DETERMINAZIONE DEL DIRIGENTE SERVIZIO VIA/VINCA 29 aprile 2025, n. 190

[ID VIP 12805] - Parco agrivoltaico denominato "CARTESIO" di potenza pari a 43,07 MW e relative opere di connessione alla RTN da realizzarsi nei Comuni di Ascoli Satriano (FG), Candela (FG) e Melfi (PZ).

Proponente: CARTESIO S.R.L.

Procedimento:	ID VIP 12805
Oggetto:	Progetto per la realizzazione di un impianto agro-fotovoltaico denominato "Cartesio" di potenza 43,07 MW e relative opere di connessione alla RTN da realizzarsi nei comuni di Ascoli Satriano (FG), Candela (FG) e Melfi (PZ).
Tipologia:	D.Lgs. n. 152/2006 come s.m.i. Parte seconda, ALLEGATO II – Progetti di competenza statale, punto 2)” impianti fotovoltaici per la produzione di energia elettrica con potenza complessiva superiore a 10 MW” di nuova realizzazione.
Proponente	Cartesio S.r.l.

Figura 05: Area di Impianto su ortofoto con indicazione degli aerogeneratori presenti nelle vicinanze e relativo buffer di 500 m e indicazione del buffer di 300 m dalla rete autostradale

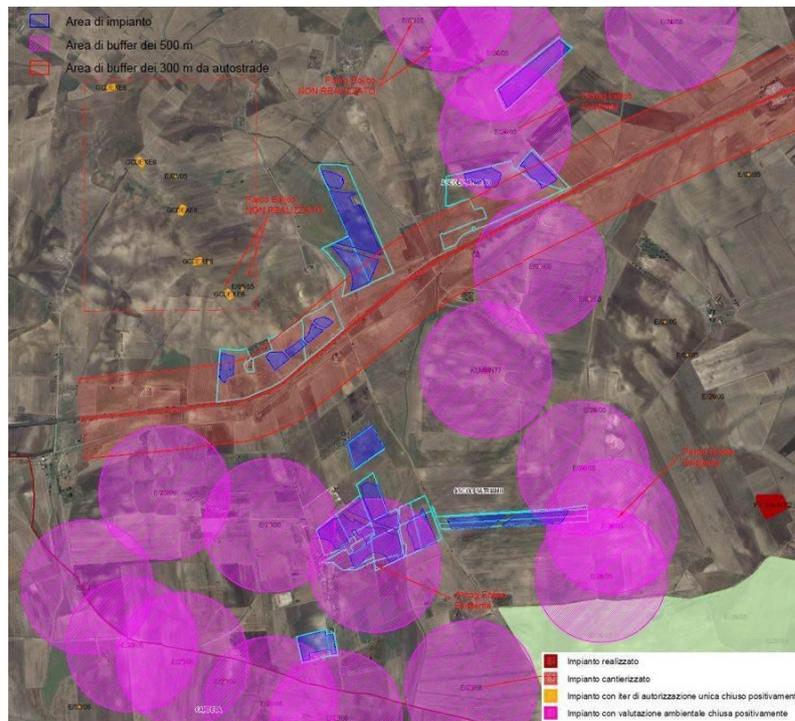
- Nelle vicinanze dell'area di impianto sono presenti i parchi eolici E/26/05, E/03/05, KLMMN77, E/28/06. Come chiarito dal MASE nel Riscontro 106951/2023 all'interpello ambientale 32983/2023 tali aree "sono da considerarsi come aree industriali". Considerando un buffer di 500 m intorno ad ogni area occupata dagli aerogeneratori si evince che trattasi di area agricola posta all'interno del buffer dei 500 m da aree industriali. (Fig.05)

Parte dell'impianto non rientra tra le aree idonee secondo l'articolo **lett. C ter)**

Figura 06: Area dell'impianto fotovoltaico su cartografia PPTR con segnalazione dei vincoli delle componenti Culturali con buffer di 500 m

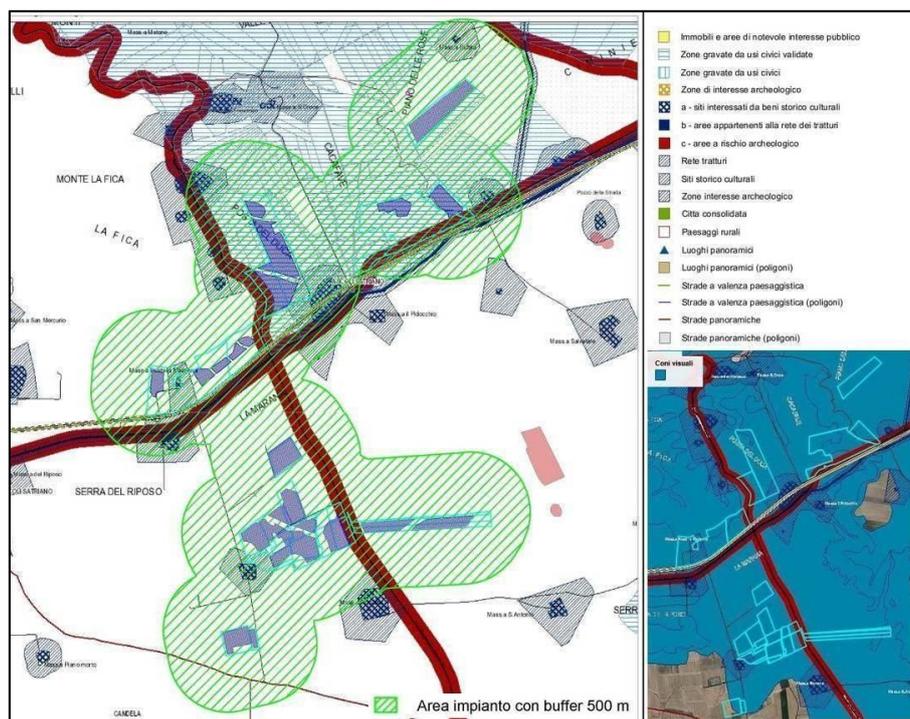
- **Componenti Idrologiche:** UCP: Vincolo Idrogeologico – Campi da 3 ad 8
- **Componenti Culturali ed Insediative:**
 - UCP: Paesaggi Rurali – Campi 1, 2 e 3 (Fig. 06);

- **Componenti Culturali ed Insediative:** Coni Visuali Ascoli Satriano (Fig. 06)

L'area risulta NON IDONEA.

IN CONCLUSIONE l'area impianto è quindi **NON IDONEA** ai sensi del **Dlgs 199/2021 art. 20 comma 8 punto c ter punto 2) e Art. 22-bis**. Tale idoneità si riferisce all'art.1 com. 2, D.M. 21 giu 2024, che definisce le aree idonee quali aree *“in cui è previsto un iter accelerato ed agevolato per la costruzione ed esercizio degli impianti a fonti rinnovabili delle infrastrutture connesse secondo le disposizioni vigenti di cui all'art. 22 del decreto legislativo 8 novembre 2021, n. 199”*

Figura 07: Tracciato del cavidotto interno su cartografia PPTR

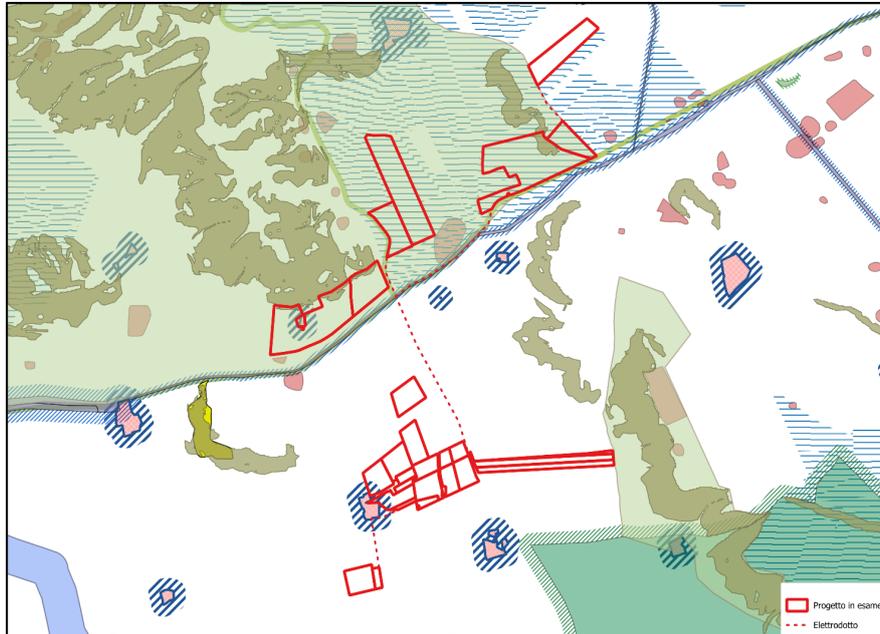
Dall'analisi della cartografia si riscontra che le aree dell'impianto sono state progettate in modo da escludere alcuni vincoli ma interferiscono direttamente con dei vincoli del PPTR. (Fig.07)

Elettrodotto: il tracciato dell'elettrodotto interferisce con le seguenti aree vincolate:

Figura 08: Tracciato del cavidotto AT su cartografia PPTR

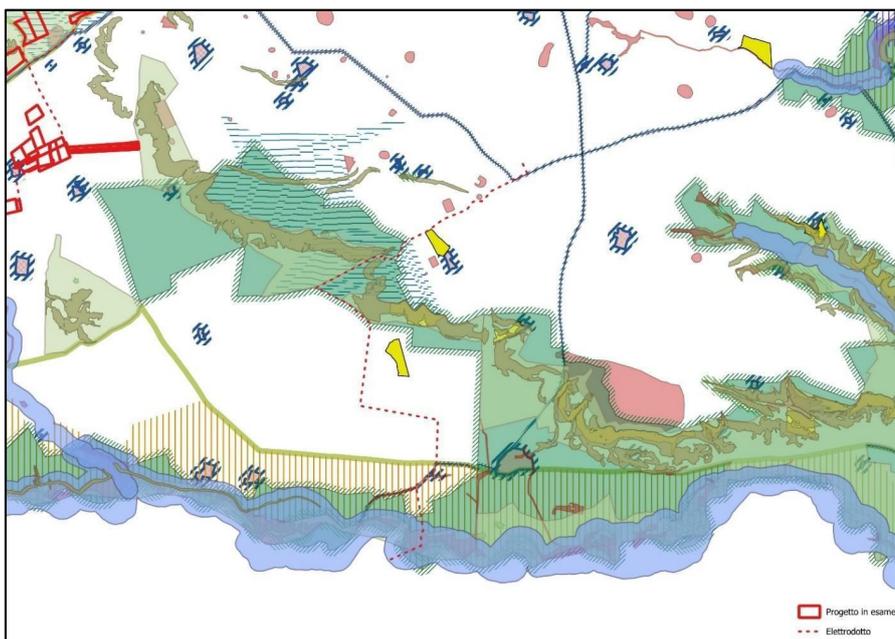
Tra le opere di rete indispensabili per la realizzazione del progetto è previsto un elettrdotto a 150 kV tra la SE MELFI 380 e la SE VALLE. Nel tratto tra la SE Valle (Ascoli Satriano) ed il confine di regione tale elettrdotto AT interseca (Fig. 08):

Figura 10: Area dell'impianto Fotovoltaico con indicazione delle aree NON IDONEE ai sensi del R.R. 24/2010 (Tav. 34)

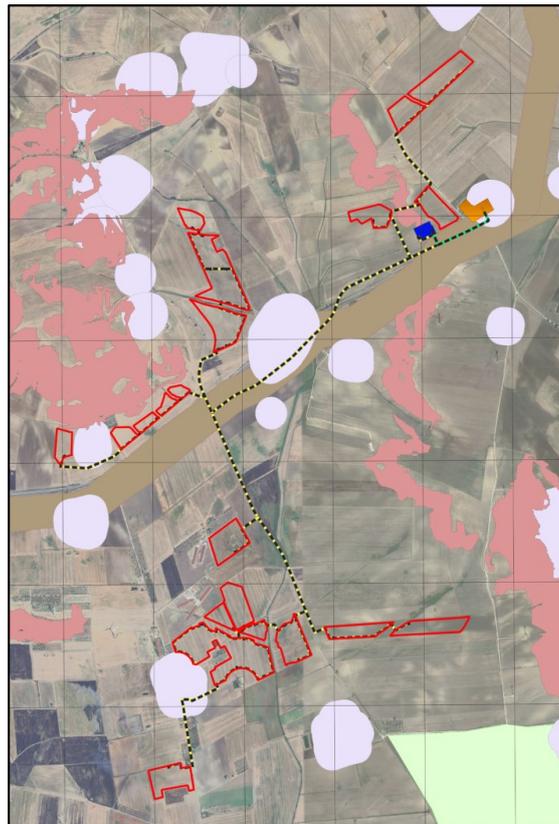
Com'è possibile osservare, anche se le particelle sulle quali viene realizzato l'impianto si sovrappongono parzialmente alle aree non idonee, il progetto evita accuratamente di insediare impianti fotovoltaici in tali aree. Pertanto, è possibile confermare che l'impianto fotovoltaico **non è ubicato in "aree non idonee"** ai sensi della normativa citata.

Figura 11: Impianti FER ubicati in prossimità del progetto

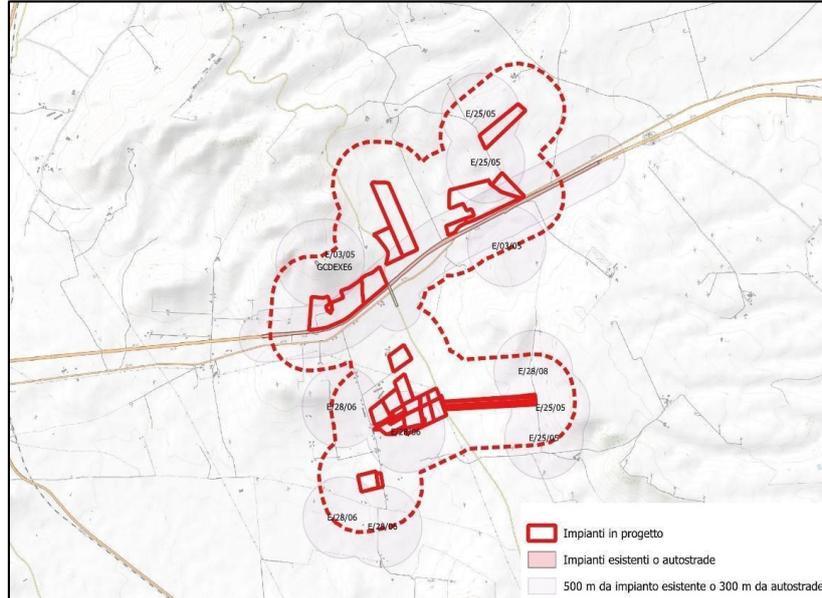
Analizzando l'area dell'impianto in relazione ad **ALTRI IMPIANTI ALIMENTATI DA FONTI RINNOVABILI** risulta che in prossimità dell'impianto esistono altri impianti già realizzati (Fig 11).

Figura 14.: Sezione dell'area dell'impianto con indicazione delle scelte progettuali

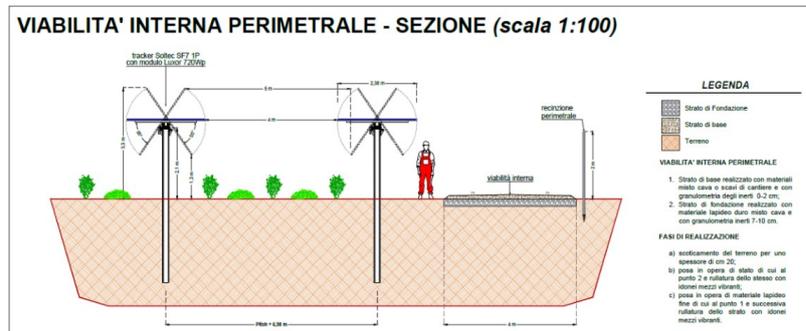
Dalla verifica di tali dati per il calcolo della superficie agricola si evince che si è considerata anche la fascia di mitigazione e altri terreni al di fuori dell'agrivoltaico come altre aree nei versanti, che di fatto non appartengono alle aree recintate dell'agrivoltaico e quindi devono essere escluse dal calcolo.

Per il calcolo della reale area agricola si è correttamente esclusa l'area sotto i tracker in quanto nella loro posizione più bassa raggiungono 1.30 m da terra e l'area occupata delle altre infrastrutture che non sono coltivabili.

Quindi nell'area recintata dell'agrivoltaico è stata considerata coltivabile solo l'area tra le interfile completamente libera dai pannelli fotovoltaici dove si ha a disposizione l'altezza per lasciare flessibilità alla scelta della tipologia di attività agricola, garantire il giusto apporto di luce nonché garantire l'effettiva lavorabilità del terreno e rispettare i requisiti di sicurezza per macchine e persone (per es. mantenere distanza di sicurezza tra il passaggio dei macchinari agricoli e la struttura dell'impianto agrivoltaico).

Figura 15: Sezione e pianta della fascia di mitigazione

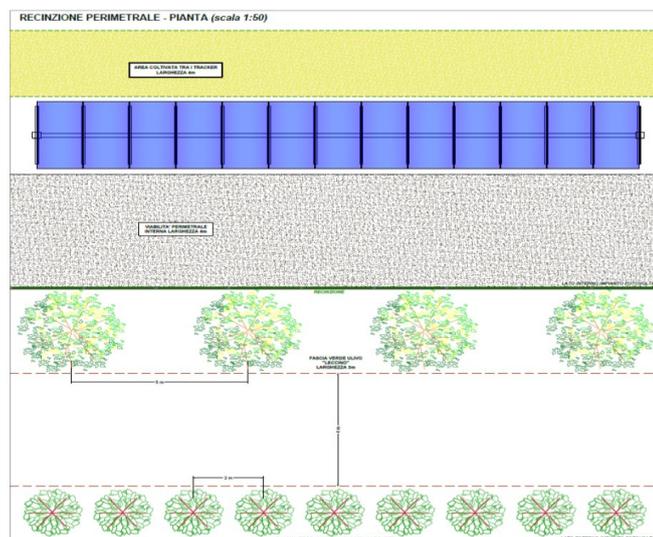
Non si comprende con certezza se l'intervento di compensazione che prevede il "rimboschimento" sia riferito alla fascia di mitigazione oppure ad altre opere, e, in ogni caso, nel Computo risultano previste esclusivamente le piantine di ulivo relative alla fascia arborea di mitigazione
